太保家园·三亚国际乐养中心

报批方案与实施方案对比

建设单位：太保健康管理（三亚）有限公司
编制单位：上海市建工设计研究总院有限公司

2025.03

A1户型平面调整对比

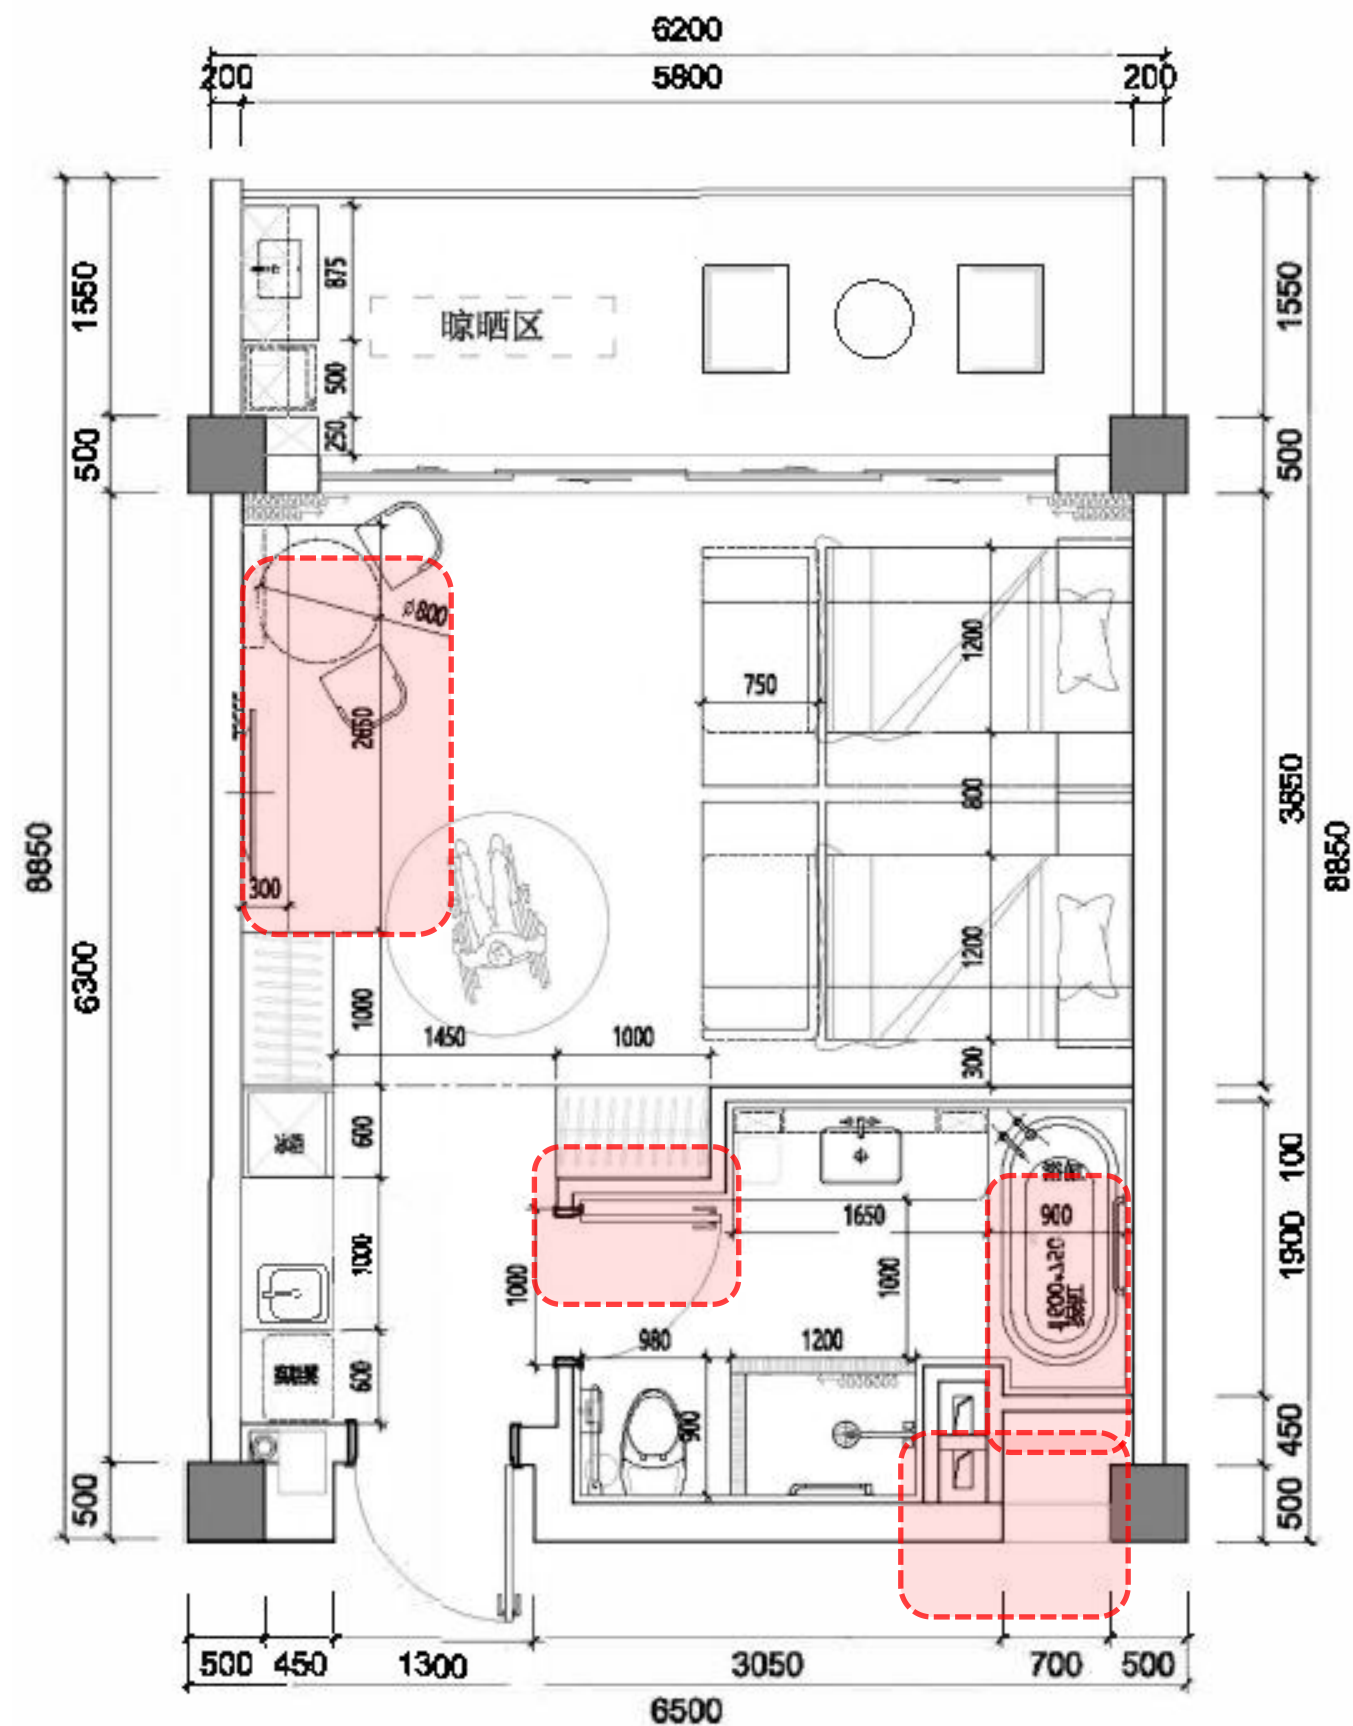
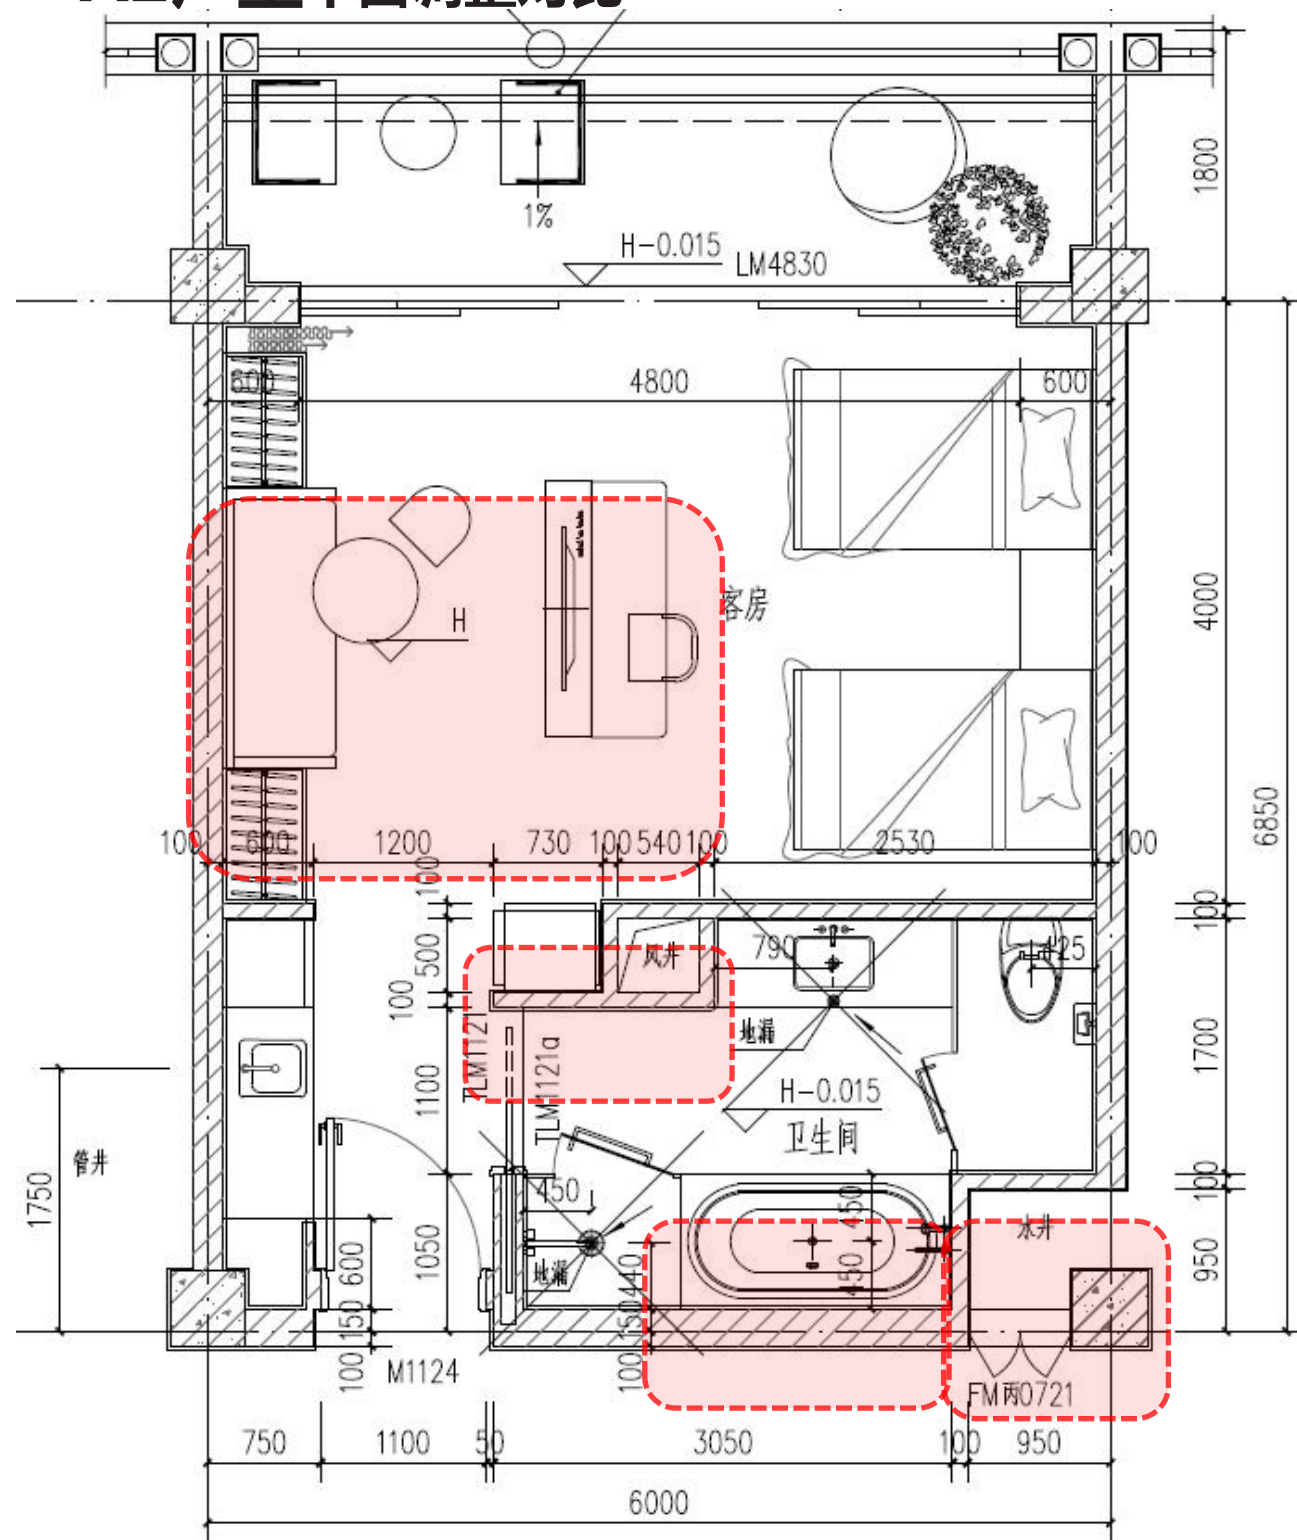
- 细节差异对比:
- 1, 管道井尺寸调整
 - 2, 衣柜位置墙体调整
 - 3, 马桶、浴缸及淋浴间调整布局

A2户型平面调整对比

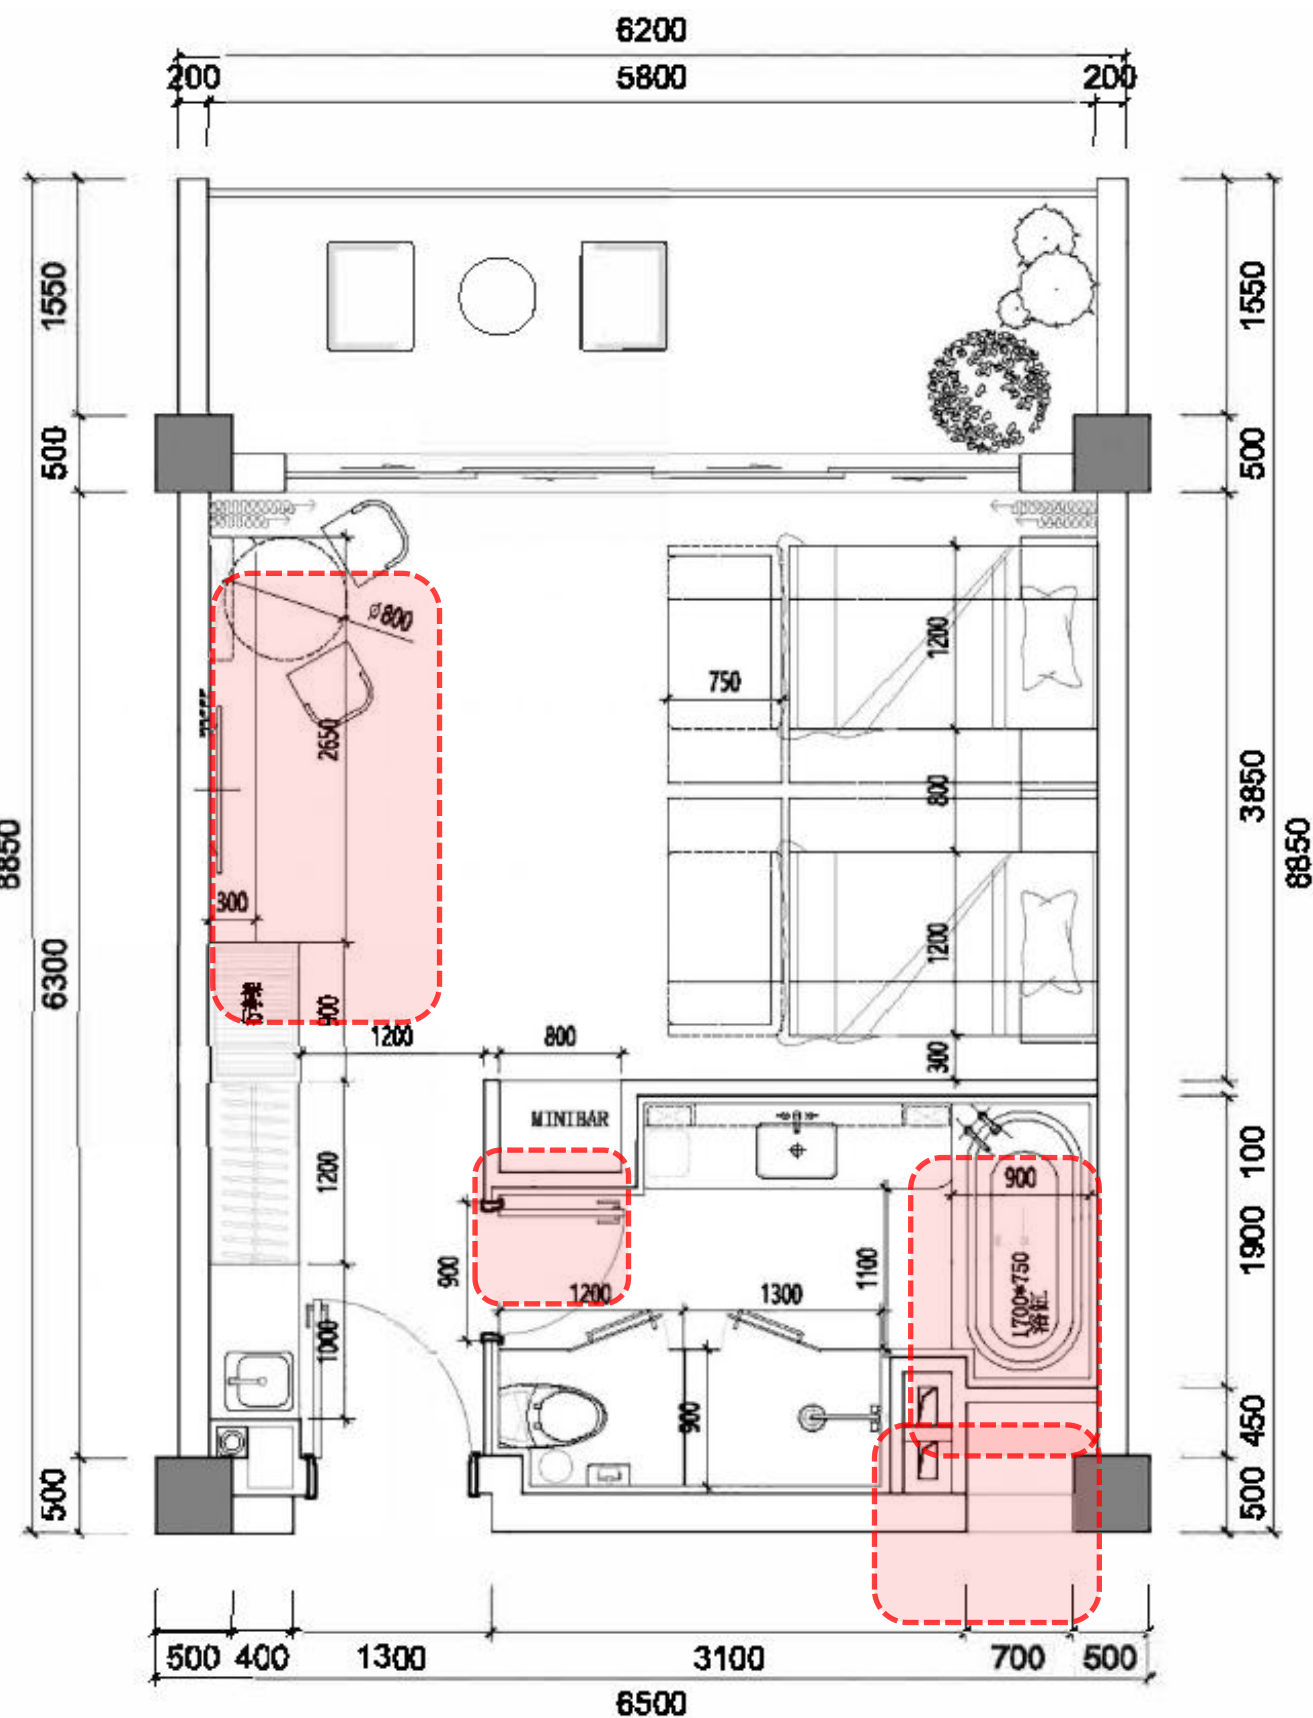
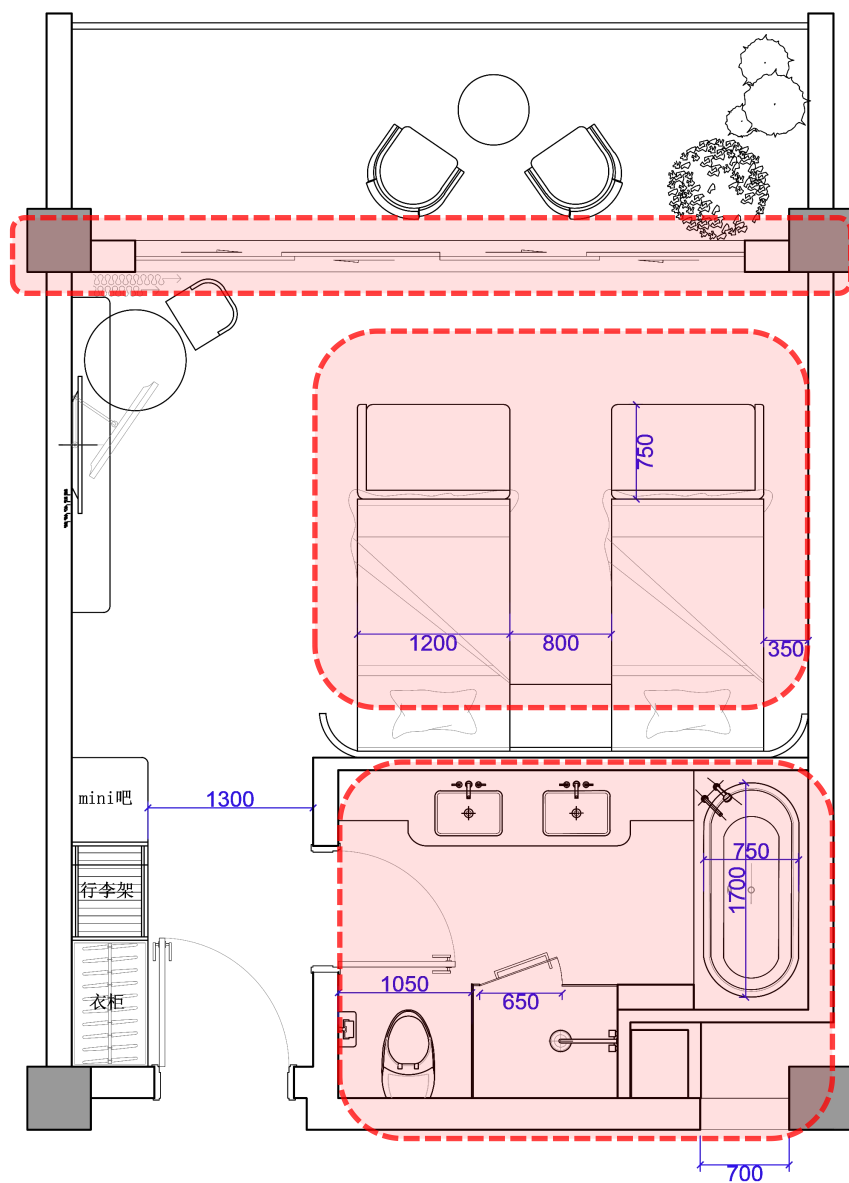
- 细节差异对比:
- 1, 管道井尺寸调整
 - 2, 衣柜位置墙体调整
 - 3, 马桶、浴缸及淋浴间调整布局

A3户型平面调整对比

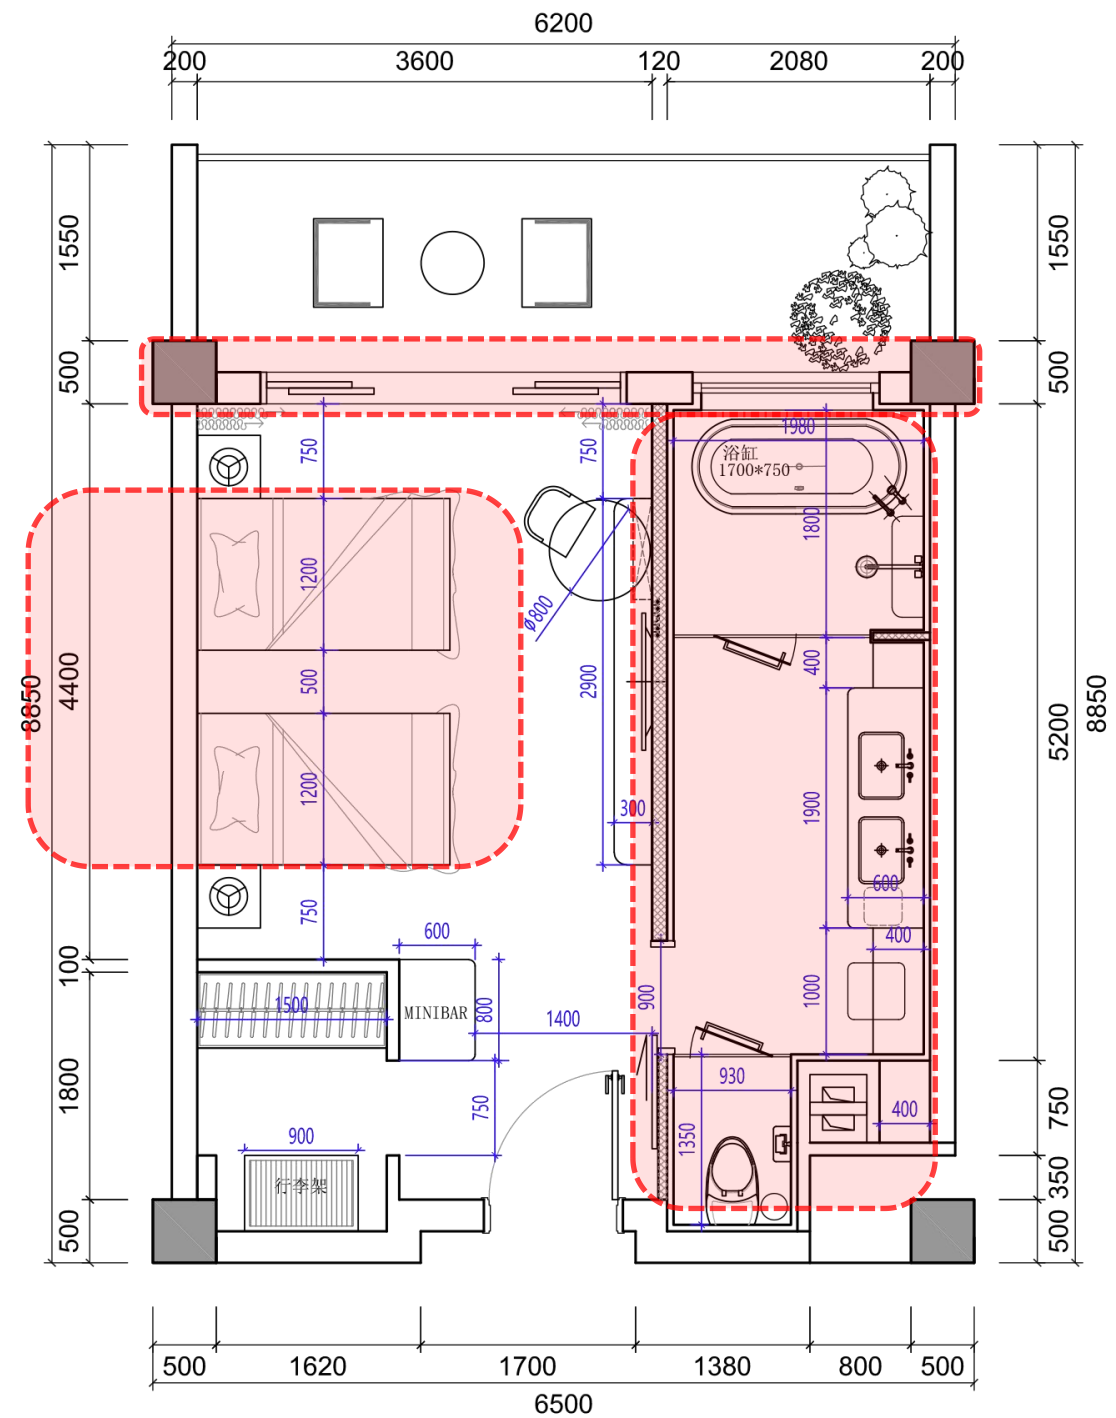
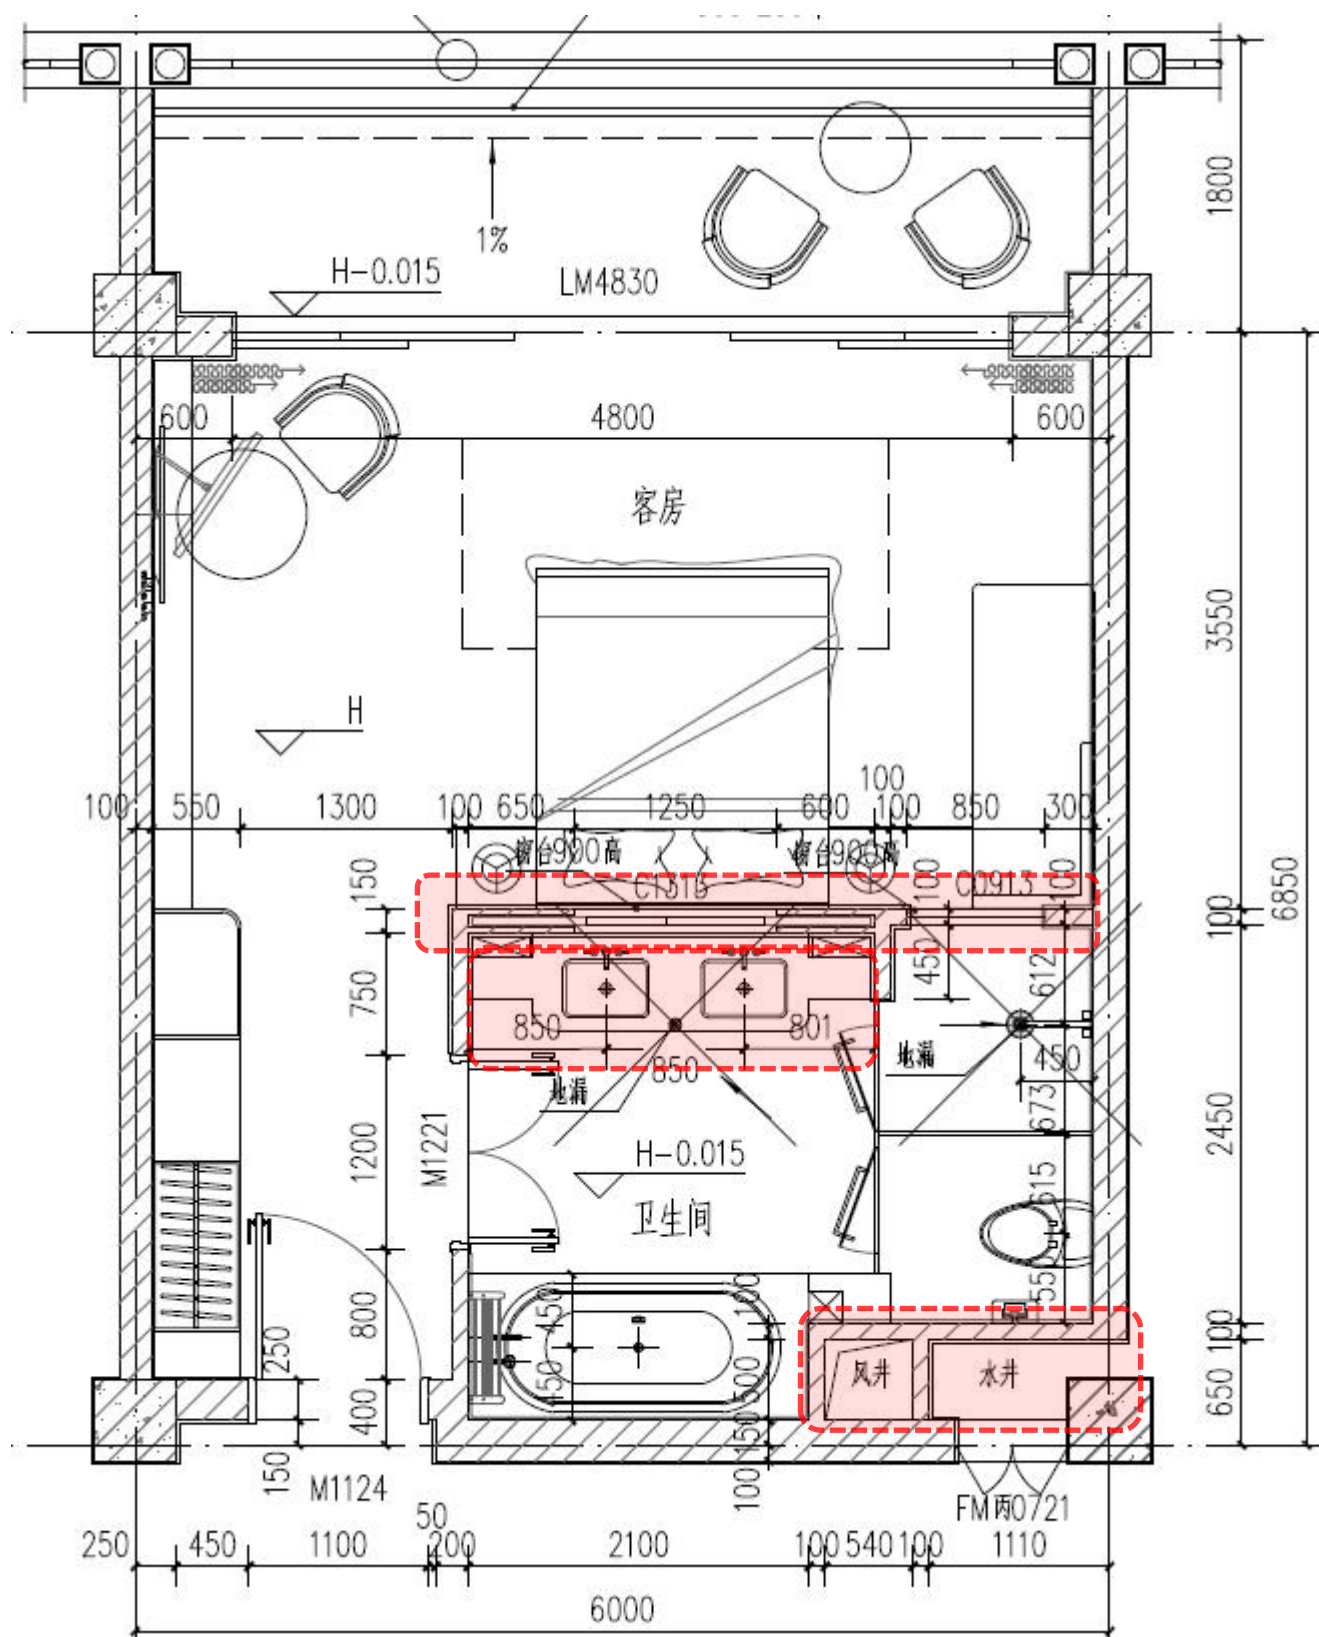
- 1，卫生间布局整改
- 2，双床布置调整
- 3，阳台侧立面调整
